OGGETTO: [ID: 9706] Istanza per il rilascio del provvedimento di VIA nell'ambito del provvedimento unico in materia ambientale ai sensi dell'art. 27 del D. Lgs. n. 152/2006 e ss.mm.ii. relativa al progetto per la realizzazione e gestione di un impianto fotovoltaico della potenza nominale di 53,69 MW nel comune di Furci (CH) e relative opere di connessione alla rete elettrica nazionale, ricadenti nei comuni di San Salvo (CH), Cupello (CH) Vasto (CH) e **Montenero di Bisaccia (CB)**.

Proponente: ARAN 1 S.r.l.

Comunicazione in merito alla verifica di completezza e adeguatezza – art. 27, co. 4, D. Lgs. 152/2006

Planimetria Cavidotto di Connessione F_3.1.C

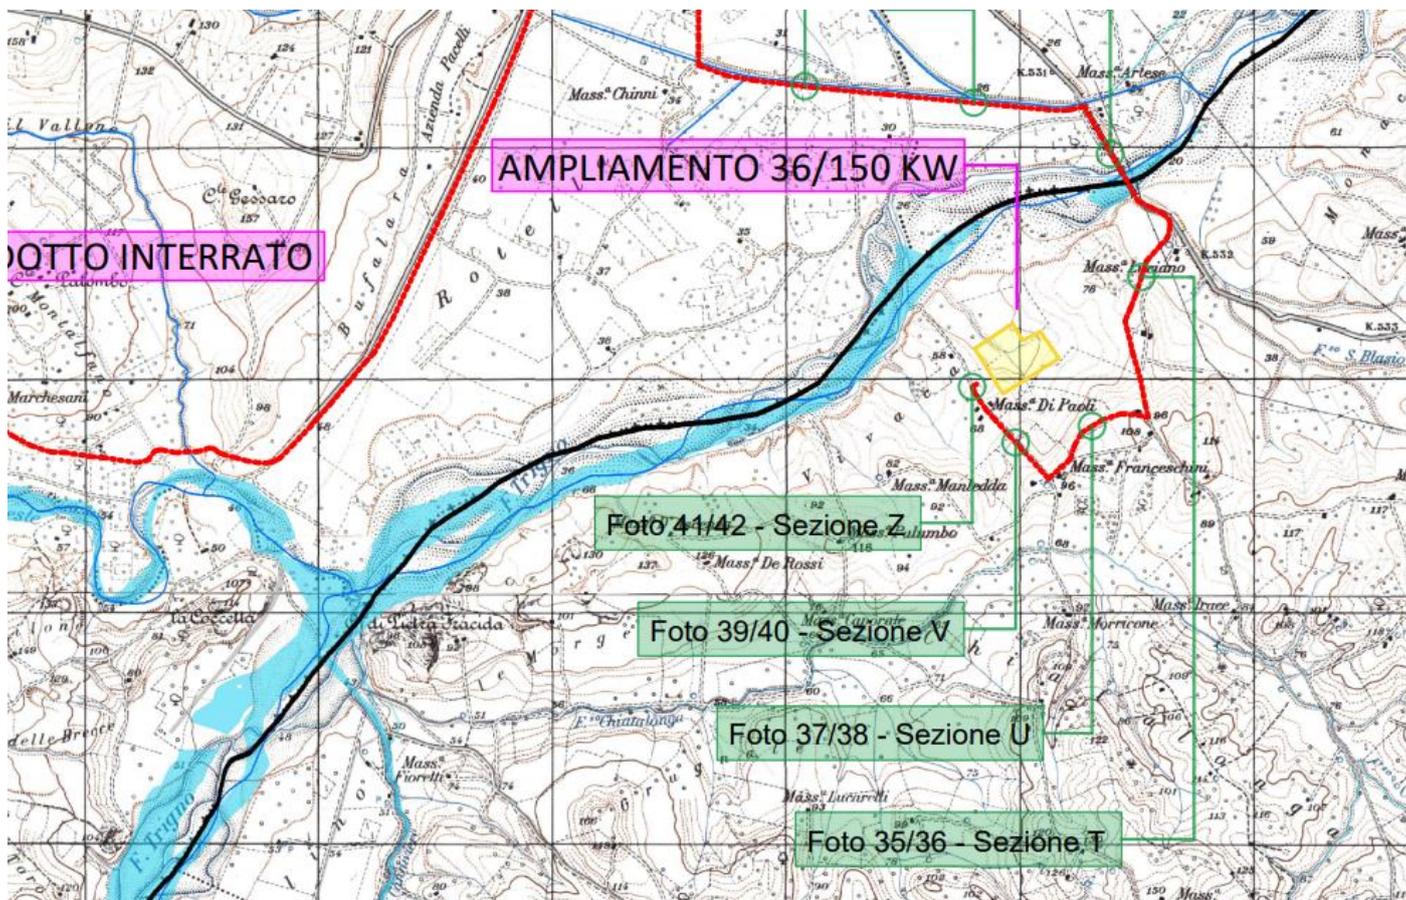
Si rileva tuttavia che il progetto prevede che *“L'impianto sarà connesso alla rete AT a 36 kV (supermedia) alla cabina primaria di Terna spa denominata S. Nicola di Melfi”* (pag. 15 Sintesi non Tecnica) con evidenti errori di riferimento rispetto alla planimetria Cavidotto di Connessione F_3.1.C. che invece indica l'ampliamento di una cabina elettrica a Montenero di Bisaccia.

La documentazione prodotta è priva di elaborati riguardanti la centrale elettrica di connessione.

Si segnala, inoltre, che allo stato attuale non si rinviene alcuna centrale elettrica, né risulta che opere del genere siano mai state autorizzate nell'area di riferimento, tenuto conto che tutto il territorio di Montenero di Bisaccia è sottoposto a tutela paesaggistica ai sensi dell'art. 136 del D.Lgs. 42/2004.
